Porsche Carrera Cup France 2023

Note Technique 20/2023

VIS DE MAINTIEN - BARRE ANTIROULIS AVANT

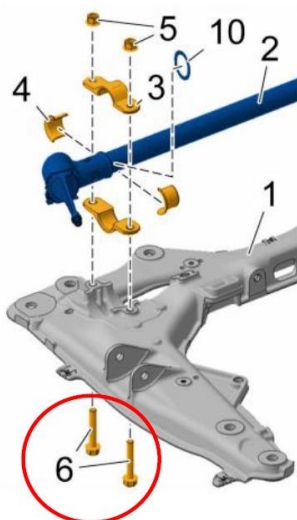
Porsche Motorsport vous informe qu'une version plus robuste de vis de fixation des paliers de barre antiroulis AV est désormais disponible pour votre Porsche 911 GT3 Cup (992).

Il est ainsi préconisé de remplacer l'ancienne version lors de votre prochaine révision.

Rep	Référence	Désignation	Qté par voiture
1	N.107.004.01	Vis hexa M10x70	4

Le couple de serrage de 65 N.m décrit dans le manuel technique (chapitre 3.5.3 Assemblage de l'essieu AV) doit être respecté lors de l'installation de cette nouvelle version de vis.

BOLT CONNECTION / ANTI-ROLL BAR FRONT AXLE

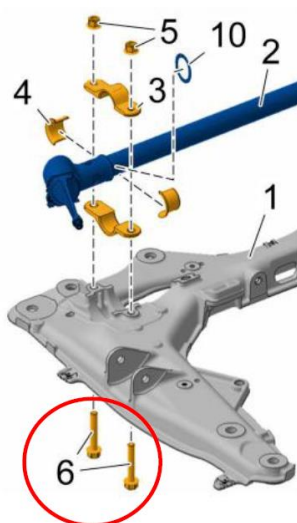
Porsche Motorsport informs that a robust-enhanced version of the screws for fastening the front axle anti-roll bar is available for all Porsche 911 GT3 Cup (992) cars. The replacement of the previously used screw connection is recommended at the next opportunity.

Pos	Part number	Name	Qty per car
1	N.107.004.01	Hex screw M10x70	4

The tightening torque of 65 Nm described in the technical manual (see chapter 3.5.3 Assembly of front axle) must still be observed when installing the new bolt variant.
